Consulta Pública MME nº 121/2022

Aprimoramentos propostos pela CPAMP para 2023

Par(p)-A e Recalibração do CVaR

Contribuição da Norte Energia S.A.

Figura 1 – Despacho termelétrico: Realizado x Modelos (Fonte: IPDO e decks do ONS), em 2020 e 2021.

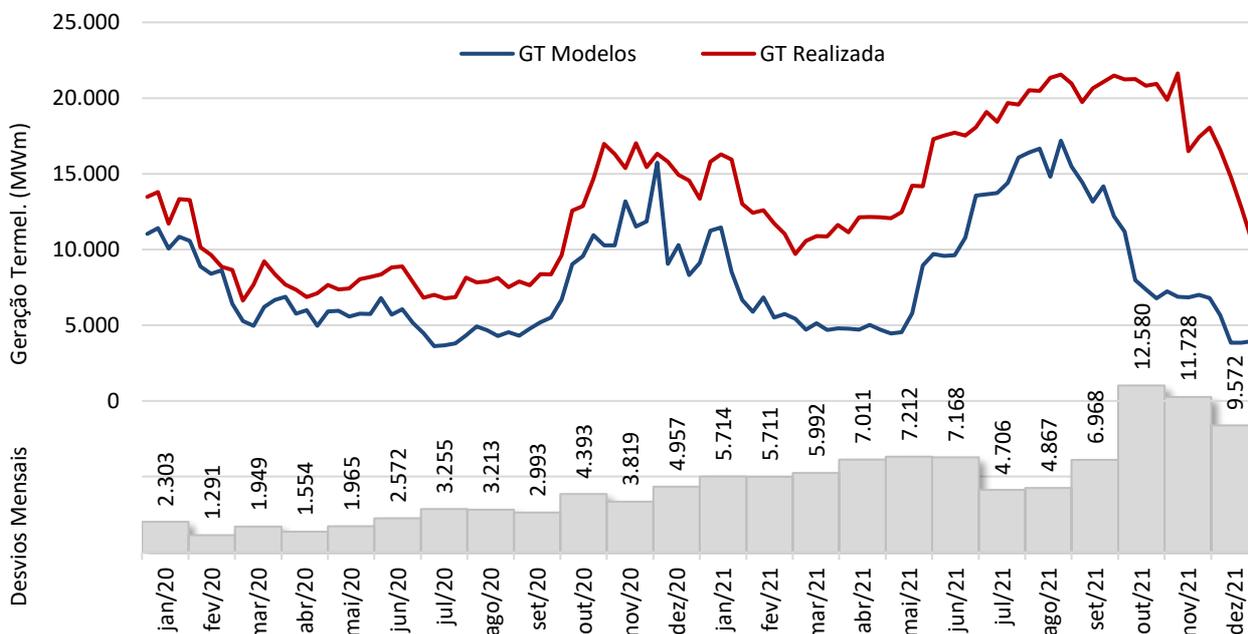
3. O desacoplamento entre a geração termelétrica verificada e a geração termelétrica indicada pelos modelos é mostrado na Figura 1, cujos desvios médios foram de 2.838 MWm em 2020 e de 7.389 MWm em 2021.

4. Associado ao despacho apresentado na Figura 1, observa-se desvios do custo marginal indicado pelo modelo em relação ao maior custo do despacho realizado. A título de exemplo, na semana de 30/10/2021 a 05/11/2021 o ONS despachou termelétricas com custo superior a R\$ 2.000/MWh enquanto o CMO máximo observado foi de R\$ 103,42/MWh.

Figura 2 – Custo adicional aos modelos para preservação de reservatórios vs. PLD, em 2020 e 2021.

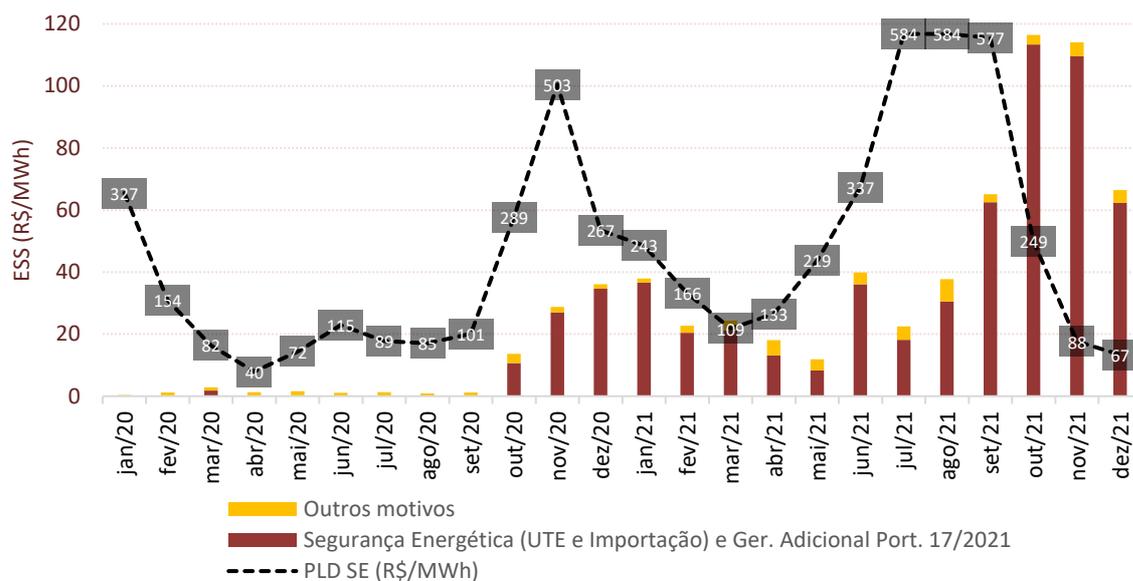
5. O custo do despacho fora da ordem de mérito superou R\$ 5 bilhões mensais em outubro e novembro de 2021. O ESS pago pelos consumidores atingiu cerca R\$ 110/MWh, conforme mostrado na Figura 2, fato que evidencia a distorção no mercado de energia elétrica causada pelo despacho fora da ordem de mérito, inclusive com o ESS superando o PLD em certos meses.

Figura 3 – Geração Hidrelétrica e GFs no MRE no período de 2013 a 2021.

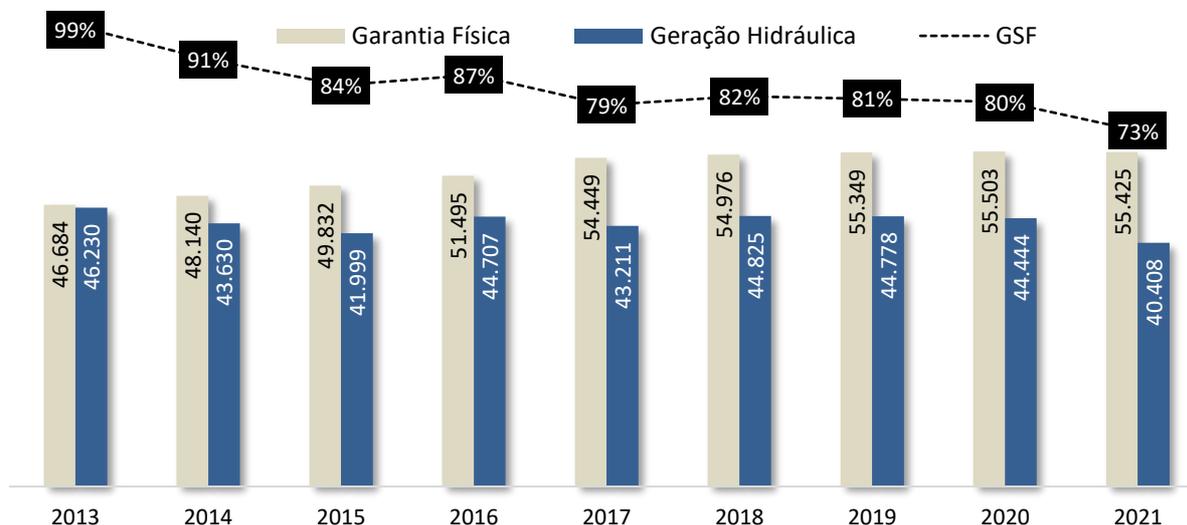
17. Nos últimos nove anos a geração hidrelétrica registrou, em média, 84% (GSF médio) da soma das Garantias Físicas. Pelo histórico da Figura 3, identifica-se um déficit da geração hidrelétrica de característica estrutural com repercussões negativas para hidrelétricas e, como um todo, para o Setor Elétrico.

Figura 4 – Atualização do Período Crítico de Aflúencias. Fonte: ONS/PEN 2021/2025.

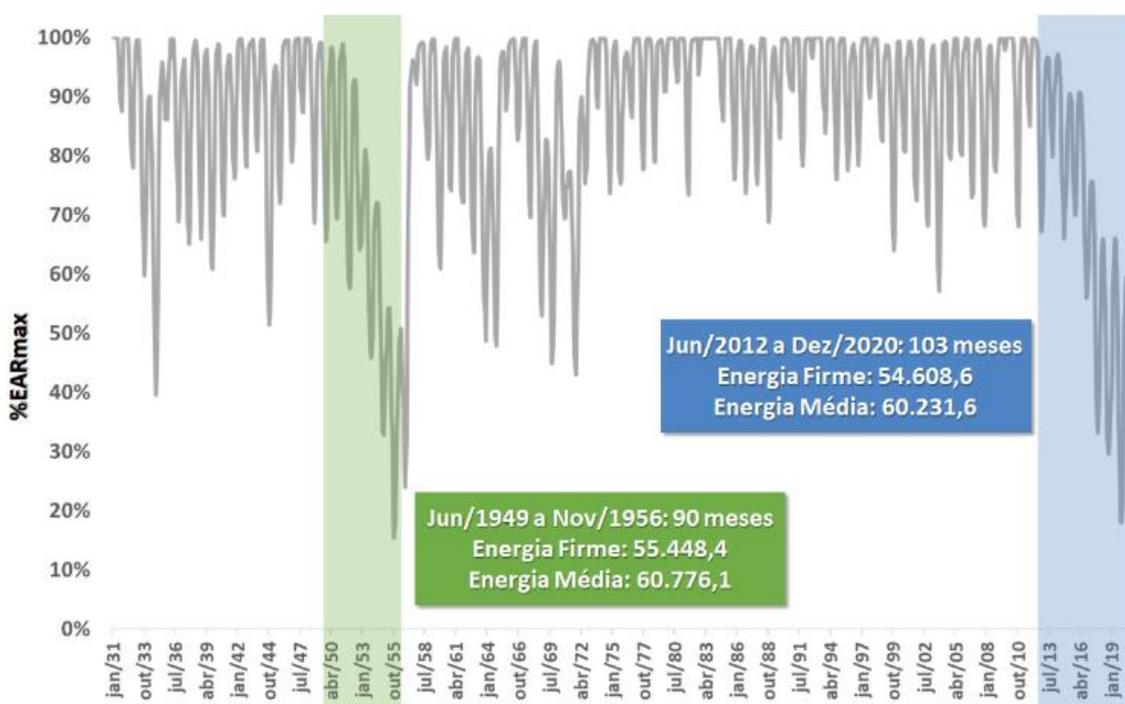
21. Em função da escassez hídrica dos últimos anos, há indicação de alteração no período crítico hidrológico. Conforme ilustrado na Figura 4, o ONS no PEN 2021-2025 indica que os últimos anos representam o novo período crítico, a saber:
